**DODATEK č. 1**

ke smlouvě o dílo č. d202200332 ze dne 8. 8. 2022

## Změnový list č. 1 ze dne 28. 11. 2022

Název stavby:	Vybudování polopodzemních kontejnerových stání Chomutov, sídliště Březenecká – II. Etapa
Číslo smluvního vztahu:	Dodatek č. 1, ev.č.:d202200478
Název části stavby (PS, SO):	
Na základě oznámení zhotovitele o skutečnostech, které vyžadují provést změnu smluvní dokumentace ve smyslu bodu 3 – 5, čl. III smlouvy o dílo. Změna se týká technického řešení díla s dopadem na jeho smluvní cenu a na termín dokončení díla. Nepodstatná změna závazku, která nemění celkovou povahu veřejné zakázky a jejíž hodnota je v součtu nižší než 15% původní hodnoty závazku. Realizací změny není dotčena kvalita díla ani ostatní smluvní podmínky a zůstává zachován charakter a účel díla definovaný v projektové dokumentaci a smluvních dokumentech. Případné dodatečné stavební práce plynoucí z realizace změny budou hrazeny v souladu s příslušnými smluvními podmínkami z prostředků objednatele.	
<b>Původní řešení dle smluvní dokumentace:</b>

Podbetonované živice chodníků

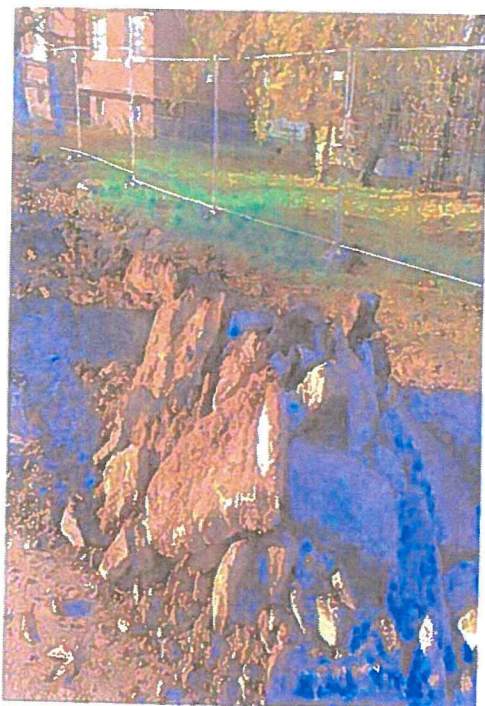
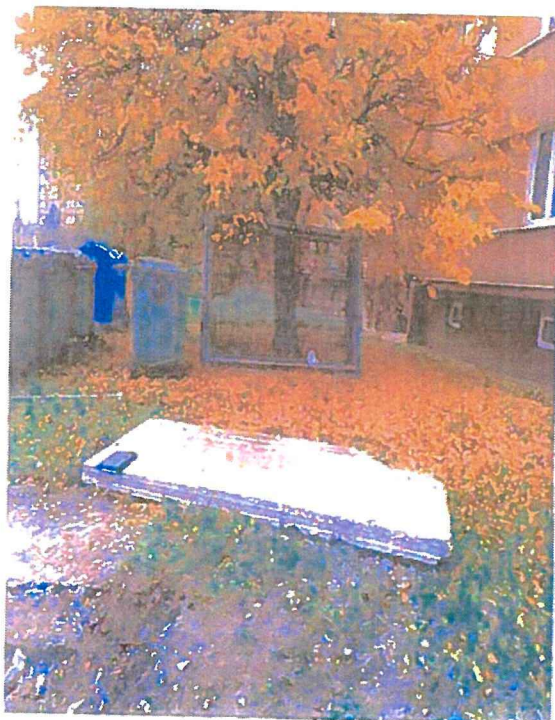
<b>ZL 1.1 – Lokalita č. 4 (u ZŠ Březenecká)</b>	
<ul style="list-style-type: none"><li>- <b>Betonové podklady</b> – nedefinováno v PD</li><li>- <b>Jakost podloží pro nové zpevněné plochy, ochrana podzemních sítí</b> - PD bez geologického průzkumu, na stávajících zatravněných plochách, které budou následně zpevněné plochy komunikací (zálivy kde budou parkovat nákladní vozy pro odvoz odpadu) mají být dle PD provedeny rázové zkoušky podloží po odtěžení zeminy na úroveň založení.</li><li>- <b>Ochrana inženýrských sítí</b> – v části pojízdné komunikace</li></ul>	
<b>ZL 1.2 – Lokalita č. 7 (u trolejbusové zastávky)</b>	
<ul style="list-style-type: none"><li>- <b>Betonové podklady</b> – nedefinováno v PD</li><li>- <b>Jakost podloží pro nové zpevněné plochy</b> - PD bez geologického průzkumu, na stávajících zatravněných plochách, které budou následně zpevněné plochy komunikací (zálivy kde budou parkovat nákladní vozy pro odvoz odpadu) mají být dle PD provedeny rázové zkoušky podloží po odtěžení zeminy na úroveň založení.</li></ul>

- Betonové podkladní vrstvy se nacházejí v místech, kde mají být nové konstrukční vrstvy pro budované zpevněné plochy, které jsou dimenzovány na pojezd nákladních svozových vozů TSMCH, tedy je nutné je v kolizních místech odstranit.
- Podklad, na kterém mají být založeny konstrukční vrstvy parkovacích zálivů pro svozové vozy TSMCH je nepoužitelný, je nutné ho sanovat a nahradit novou únosnou vrstvou.
- Vedení veřejného osvětlení prochází vrstvou sanace podloží a dle vyjádření správce TSMCH, je nutné ho ochránit.

<b>Nové řešení:</b>	
<b>ZL 1.1 + ZL 1.2 – Lokalita č. 4 a č. 7</b>	
<ul style="list-style-type: none"><li>- <b>Betonové podklady – návrh:</b> Vybourání, odtěžení betonových podkladů o průměrné mocnosti (tl. betonu) 0,27 m a související činnosti jako nakládání, doprava k likvidaci, poplatek za likvidaci dle zatřídění podle velikosti sutí, tyto betony pod živičnými povrchy chodníků je nutné odstranit pro nové založení štěrkový podklad nových zpevněných ploch chodníků. Stejným způsobem je nutné odstranit betonový (panelový) podklad stávajícího kontejnerového stání. Pro ZL1.1 se jedná o 56,25m2 plochy, pro ZL1.2 o 38,5m2 plochy.</li><li>- <b>sanace podloží – návrh:</b> Rázové zkoušky jakosti podloží nelze dle vyjádření laboratoře provést, podklad je do té míry měkký (i vizuálně), že je nutné ho sanovat a následně provést statické zkoušky. Provést sanaci podloží odtěžením zeminy v tloušťce 0,5m (u lokality č. 4) a v tl. 0,4m (u lokality č. 7) v místech parkovacích zálivů pro nákladní vozy TSMCH odvážejících odpad a nahradit ho dostatečně únosným novým materiálem. Pro lokalitu č. 4 (ZL1.1) se jedná o plochy 120m2, pro ZL 1.2 (lok. 7) o 130m2.</li></ul>
